Piano direttore
cantonale

Modifiche del Piano direttore n. 20 – Ottobre 2022

Scheda R/M3 Agglomerato del Luganese (circonvallazione Agno Bioggio)

Rapporto sulla consultazione ed esplicativo

Estratto della carta di base con indicazione del *nuovo* tracciato della CAB

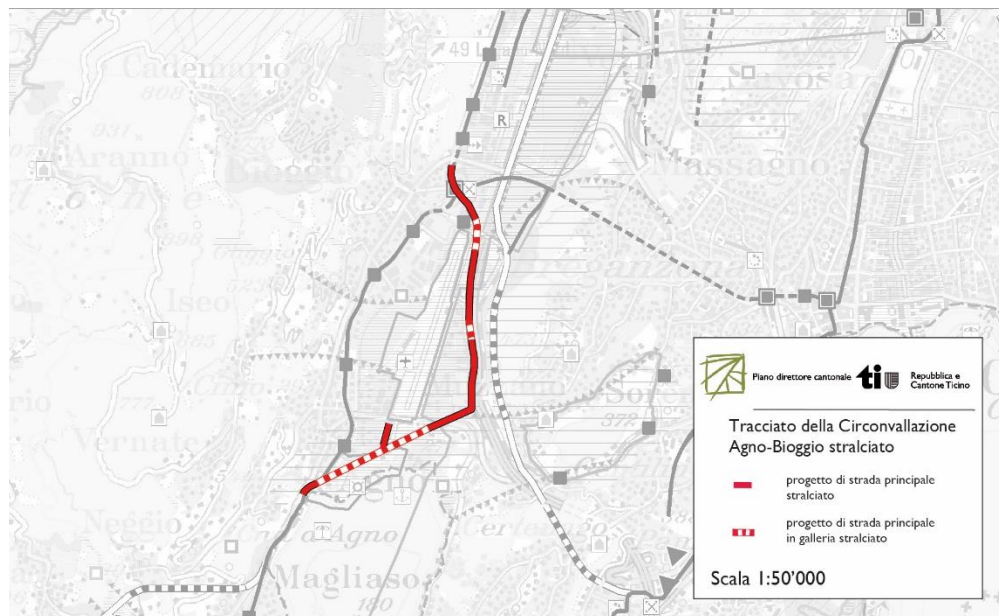
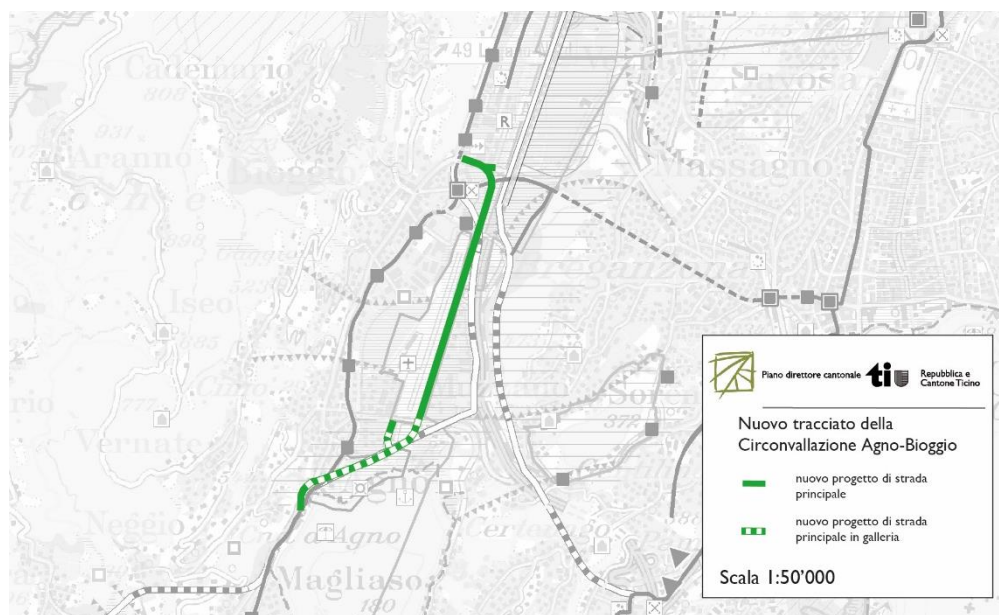
La carta di base del PD è adattata con la modifica del tracciato della CAB.

Estratto della carta di base in vigore con indicazione del tracciato CAB *stralciato*
